**Osservazioni sulle problematiche idrauliche e consumo suolo:  
F.LLI FAVA S.N.C. - Impianto di recupero rifiuti non pericolosi a Torri di Quartesolo**

Inviano la seguente osservazione con riferimento all'istanza, presentata alla Provincia di Vicenza in data 31 luglio 2018 ed integrata in data 9 agosto 2018, per il rilascio del PROVVEDIMENTO AUTORIZZATORIO UNICO ai sensi dell'art. 27-bis del D.Lgs. n. 152/2006 e ss.mm.ii. e dell'art. 11 della L.R. 4/2016 per il progetto dal titolo: IMPIANTO RECUPERO RIFIUTI NON PERICOLOSI.

Figura 1

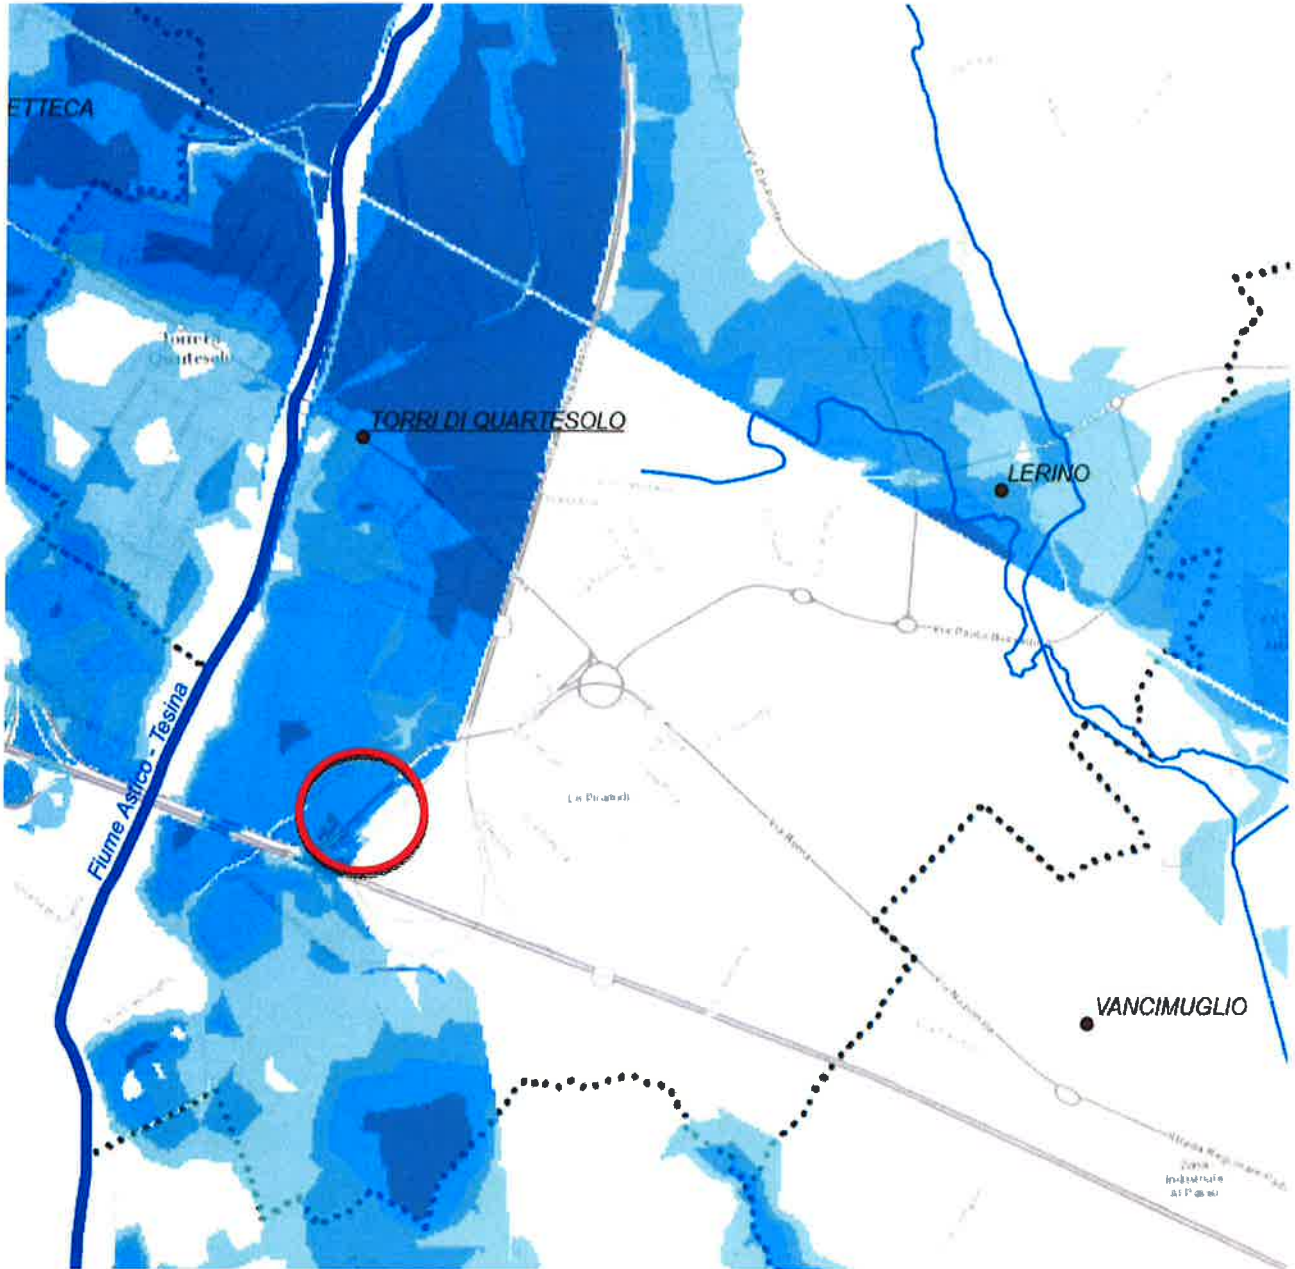
L'impianto è posizionato nell'area indicata nella figura 1, in allegato alla presente, che risulta essere interessata dal Rischio di Alluvione così come riportato dal "Piano di Gestione del Rischio Alluvioni" redatto dal Distretto Idrografico delle Alpi Orientali. L'area in cui il proponente intende posizionare l'opera ricade all'interno di un'area avente rischio idraulico R2 che sembrerebbe non essere stato considerato nella documentazione di progetto.

La probabilità di allagamento dell'area si situa quasi interamente su una classe di altezza idrica compresa nel range di variazione da 1 a 2m, secondo quanto riferito nell'elaborato di piano avente data di aggiornamento 02.02.2016 nello scenario di media probabilità – HMP (100 anni).

Dall'esame della documentazione progettuale, l'impianto prevede un modesto innalzamento del livello campagna attuale che sembra essere non compatibile con quanto previsto nel "Piano di Gestione del Rischio Alluvioni" per la natura stessa delle lavorazioni ivi proposte di trattamento materiali ed i relativi codici C.E.R. ad essi associati.

In particolare, in caso di evento alluvionale, la quota di imposta attuale non è sufficiente ad evitare l'eventuale percolazione di acque dall'interno verso l'esterno della struttura, soprattutto per quanto riguarda la natura delle stesse, che visti i materiali trattati potrebbero essere non compatibili con i requisiti di tutela e potenziale presenza di inquinanti.

Qualora si verificassero le condizioni di rischio riportate nel "Piano di Gestione del Rischio Alluvioni", pertanto, l'impianto così come proposto non eliminerebbe il rischio associato dalla dispersione di inquinanti nel territorio considerato. L'unica condizione, che potrebbe risultare mitigante tale rischio, sarebbe l'imposizione di una quota di impianto con franco superiore di sicurezza rispetto al piano campagna attuale. Ciò comporterebbe l'innalzamento dell'intera area di non meno di 1.5m rispetto al piano campagna attuale, con realizzazione di un catino impermeabilizzante posto ad uguale altezza (sempre con riferimento al fatto che una quota di impermeabilizzazione inferiore non sarebbe in grado di prevenire il potenziale di dispersione materiali inquinanti).
